Deres ref. : /  
Vår ref. : 10/5392-89  
Dokumentnr. : 30781/11  
Saksbehandler : Anne Grindal Sæbye  
Arkivkode : 217  
Dato : 12.12.2011  
Gradering :

## RESULTAT ETTER FORHANDLINGER OM FROGNER STASJON – TILLEGGSNOTAT TIL SAK 96/11

### Det legges nå frem forslag til justert alternativ B med rundkjøring tett opp til Mokrysset:

Fv 260 x Fv171 rundkjøring  
 Planskisse utvideelse til 2 felt i  
 sirkulasjonsarealet Dy=38m, DI=20m  
 1:250

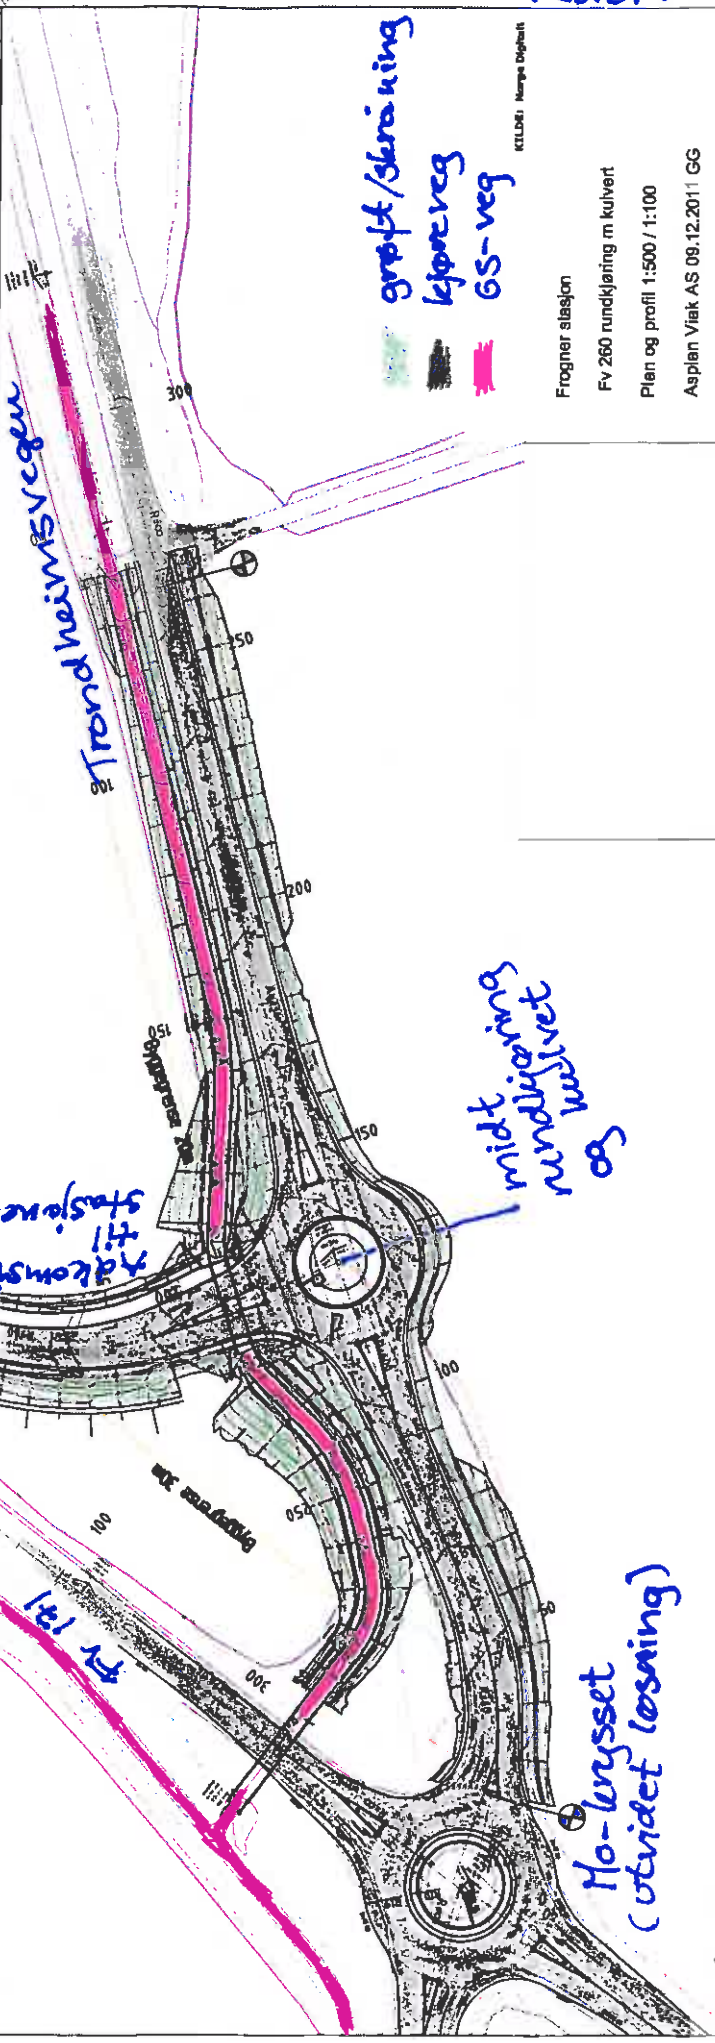
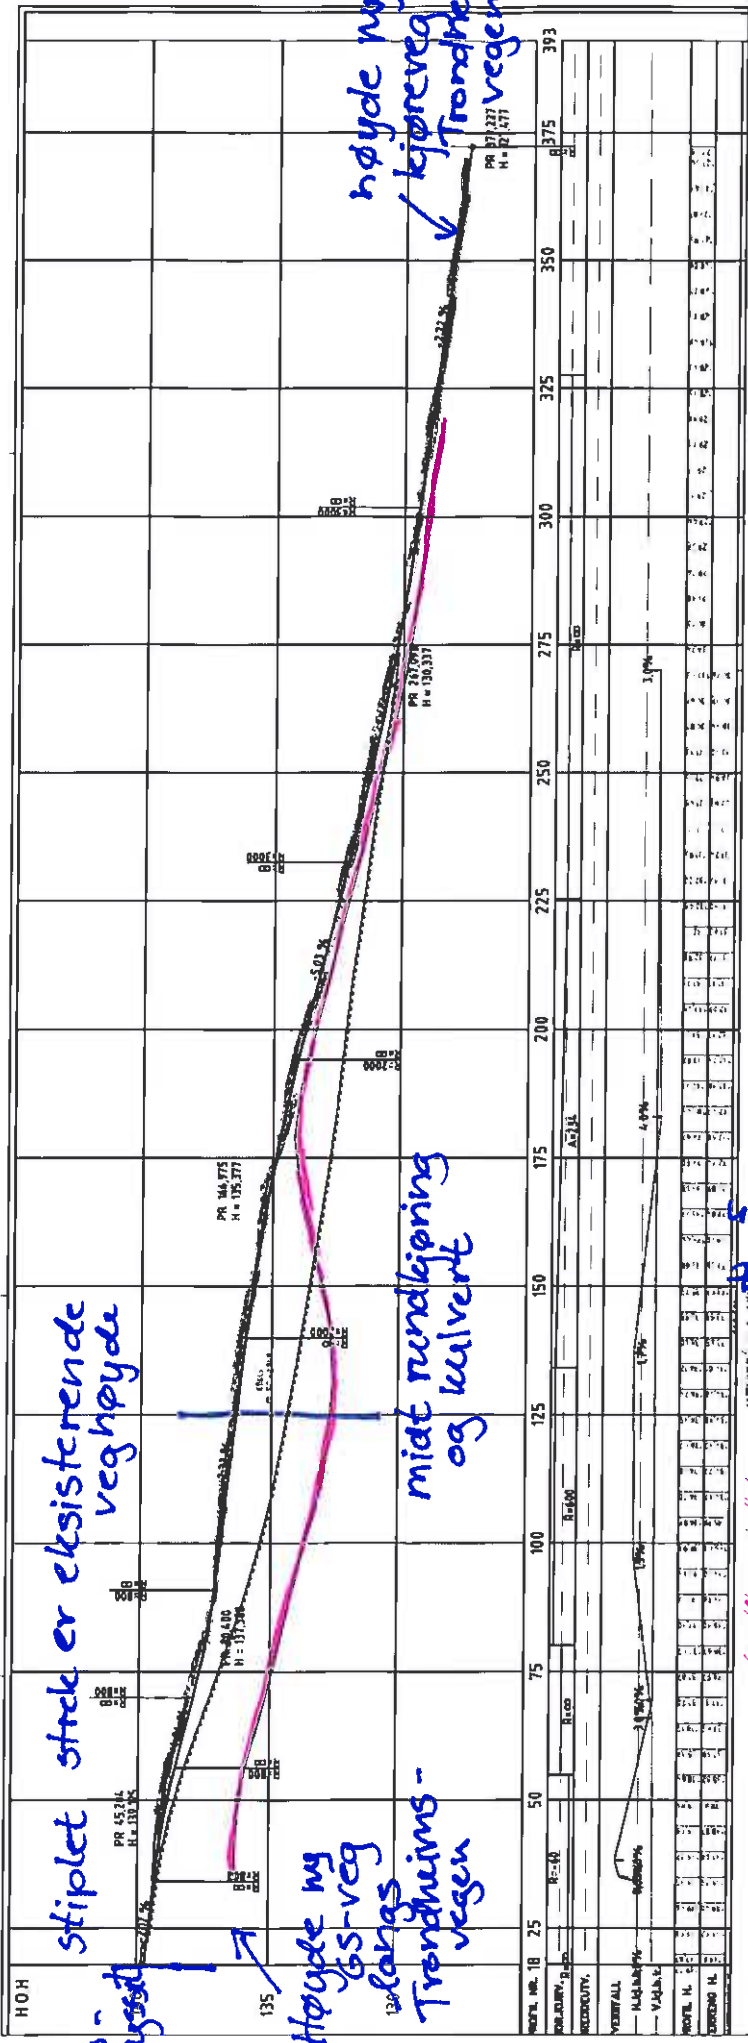
Det er tegnet ut en skisse til mulig utvidelse av Mokrysset (vedl 2). Her vises 2 parallelle kjørefiler inn i rundkjøringen fra alle retninger. Skissen vil følge saken på høring. I høringsperioden må det konkretiseres når utvidelsen skal realiseres, og eventuelle rekkefølgekrav.

Frogner stasjon  
 Fv 260 rundkjøring m kulvert  
 Plan og profil 1:500 / 1:100  
 Asplan Viak AS 09.12.2011 GG

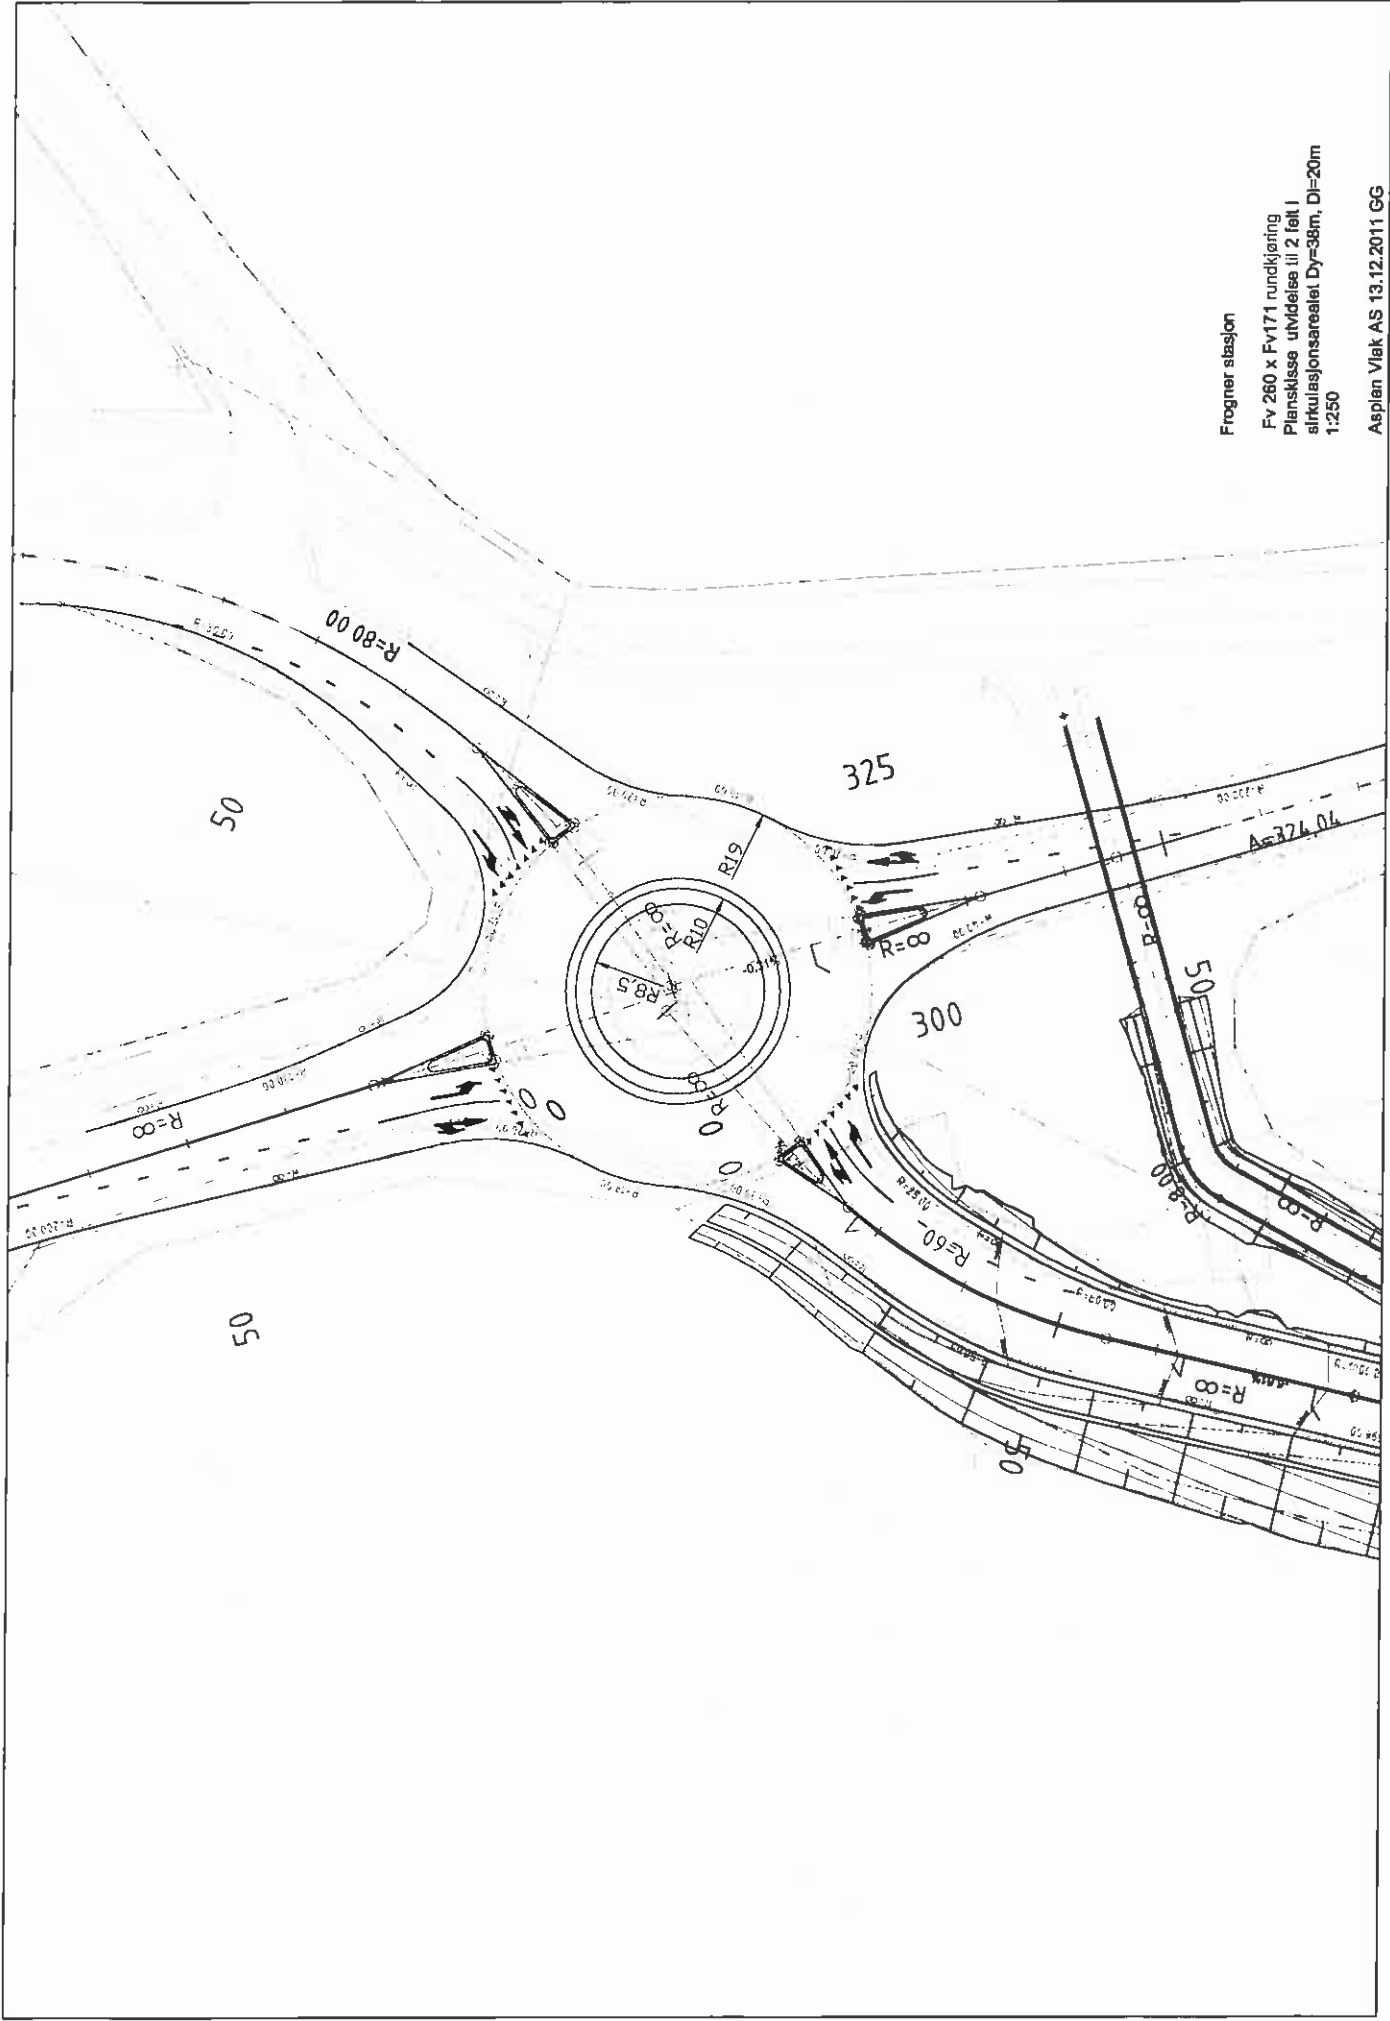
Forslaget som nå legges fram er derfor lagt så tett opp til Mokrysset som mulig, med rundkjøring istedenfor t-kryss. Avstanden må ivareta at det ikke blir tilbakeslag til Mokrysset ved stor trafikk til/fra stasjonen. Lignende løsning med samme avstand mellom rundkjøringene finnes ved avkjørselen fra E6 til rv 2 ved Kløfta der det er 2 rundkjøringer tett på hverandre. Avstanden til Mokrysset er 100 meter, omtrent som på Kløfta. Dette er så tett at billister vil oppfatte dette som et kryss. GS-vegen langs Trondheimsvegen krysser i kulvert under (undergang) adkomstvegen til stasjonen.

Det er ønskelig at rundkjøringer så nærme hverandre ligger på omlag samme plan. Å legge dem helt i samme plan, vil få betydning for Trondheimsvegen videre mot Frogner sentrum. Ny rundkjøring er hevet ca 2,5 - 3 meter over eksisterende terreng. Som følge av dette vil Trondheimsvegen måtte heves fram til avkjøringen til gården Melvoll vestre. Stigningen her øker fra 3 til 5 %. Dette nærmer seg maksimalverdien på stigning på denne typen veg. Å heve ny rundkjøring ennå mer til samme høyde som Mokrysset anbefales derfor ikke. På vedlagte tegning er dagens terreng og nytt terreng markert.
